設計図書等に対する質問及び回答

工事番号　文2
工事名称　史跡福市遺跡斜面崩壊対策工事
工事場所　米子市福市地内

作業ヤード

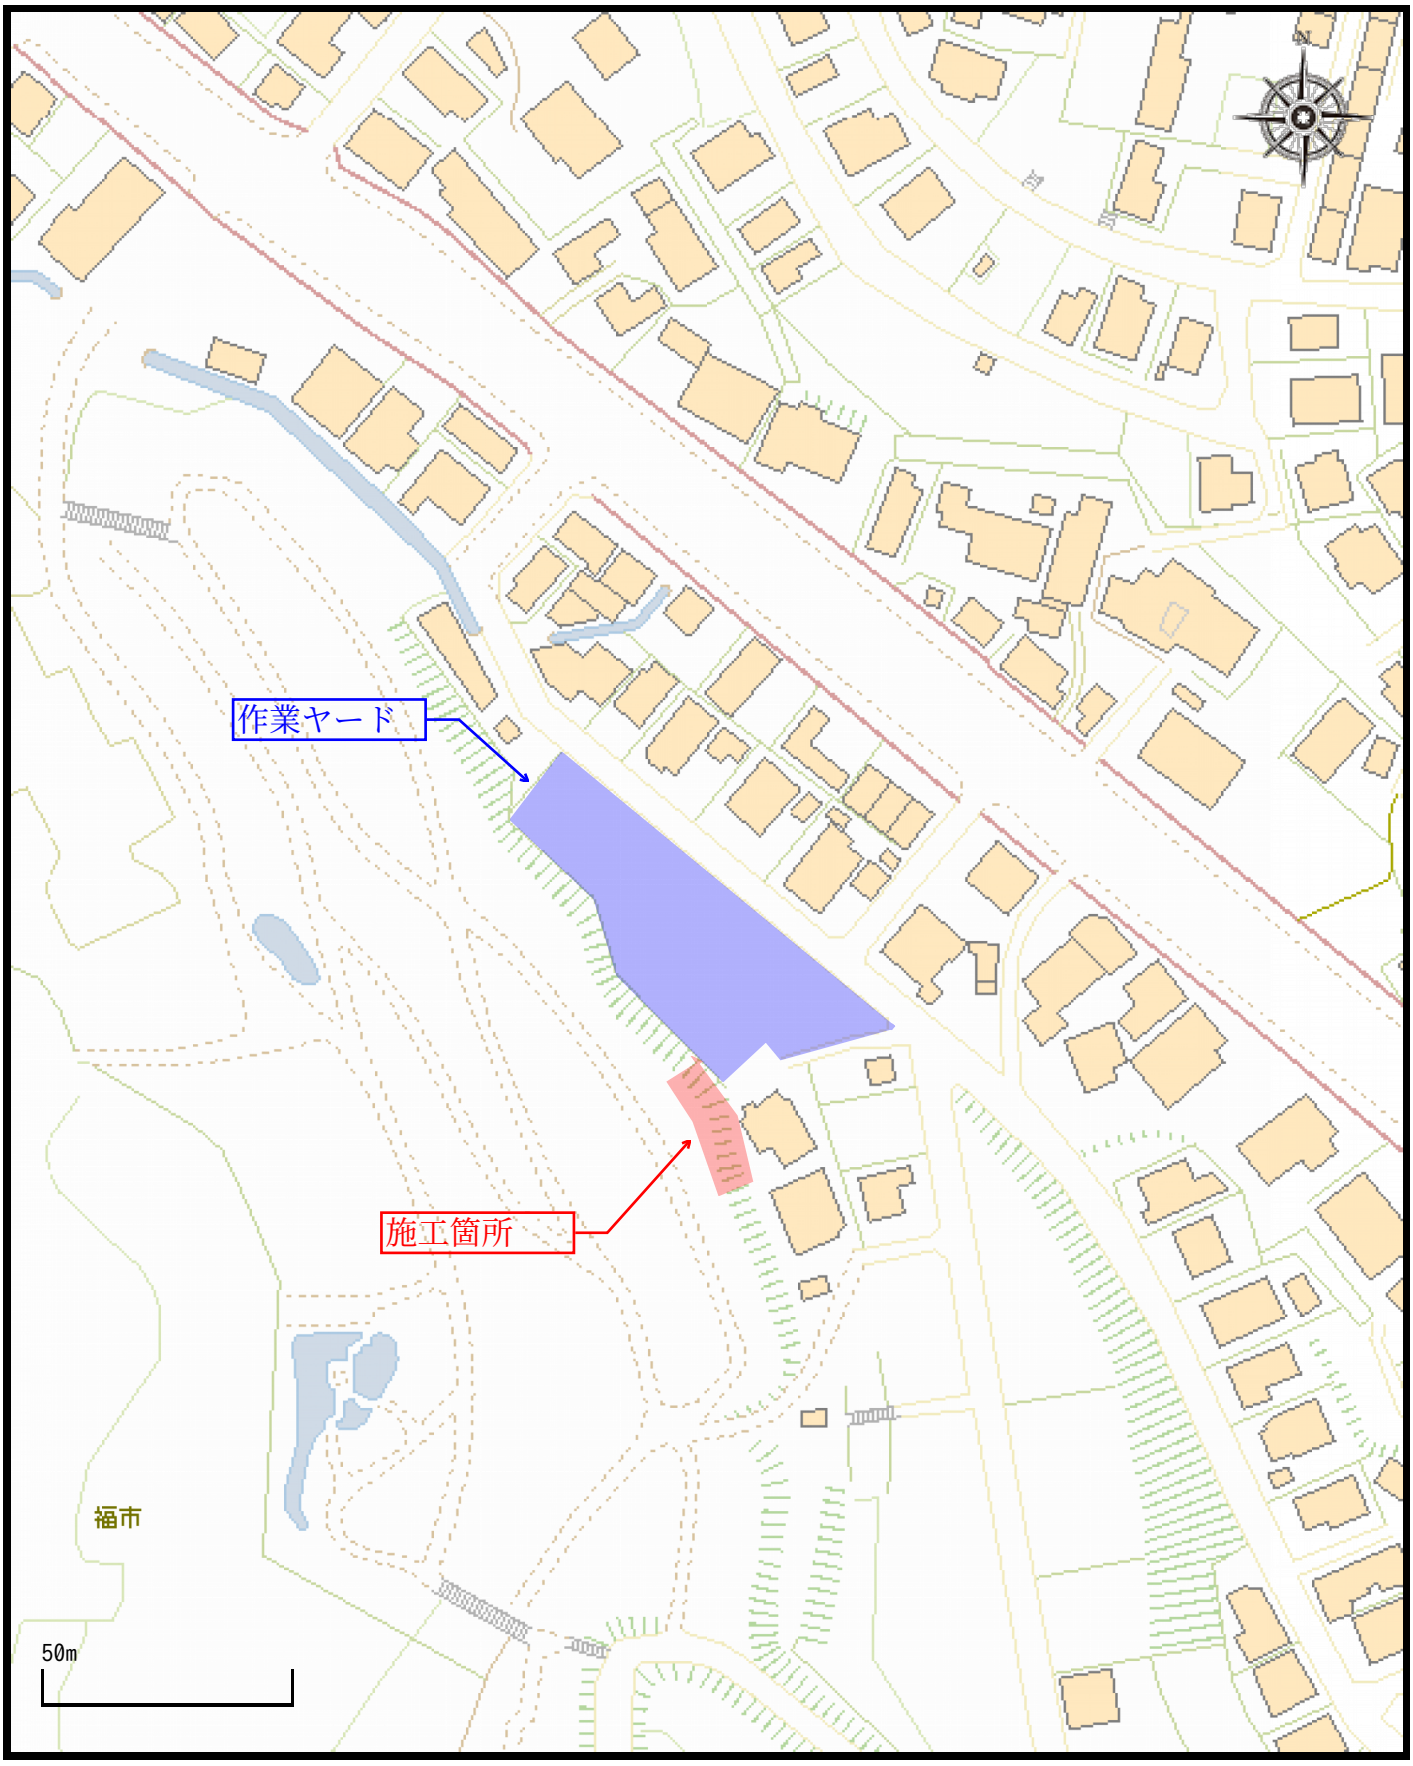
番号	質　問　内　容	設計図書等の該当頁	回　　答
1	「角フリューム」の採用単価をご教示ください。	単第0-0013	・鳥取県県土整備部発行の土木工事実施設計単価表の単価を見込んでいます。
2	準備費に計上している処分費の件ですが、処分対応不可の廃棄物が発生した場合は設計変更や処分地変更の協議は可能でしょうか。		現時点では支障となる樹木の処分しか想定しておりませんが、必要があれば協議してください。
3	平張コンクリートですが、モルタル吹付による打設に設計変更可能でしょうか。		設計変更の対象としません。
4	作業ヤードを確保してくださっていますが、吹付機械等が問題なく使用できる場所でしょうか。正確な位置が明示されておりませんのでご教示下さい。また湧水等により、作業ヤードや進入路等の地盤が悪い場合、敷鉄板等の仮設を設計変更にて計上していただけますでしょうか。		作業ヤードの位置については、別添資料のとおりです。また、進入路等は工事着手年度に置き換え砕石で改良してあるため、敷鉄板等の仮設の変更は考えておりませんが、現場条件等の相違がある場合は協議してください。
5			
6
